CREIL - Lot A ZAC Ec'Eau Port

MEA

Phase(s) Suivi d'exécution ST

● 189

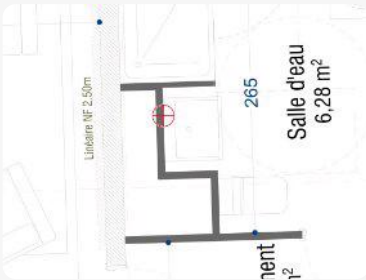
Remarque générale : Prévoir renvoi d'angle pour la cordelette vmc quand cette dernière est située au dessus du miroir

173

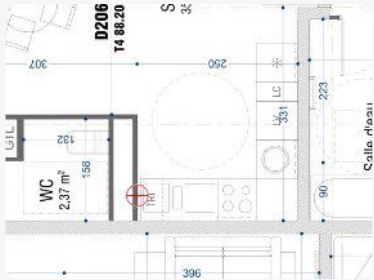
Il manque la cordelette sur la bouche vmc
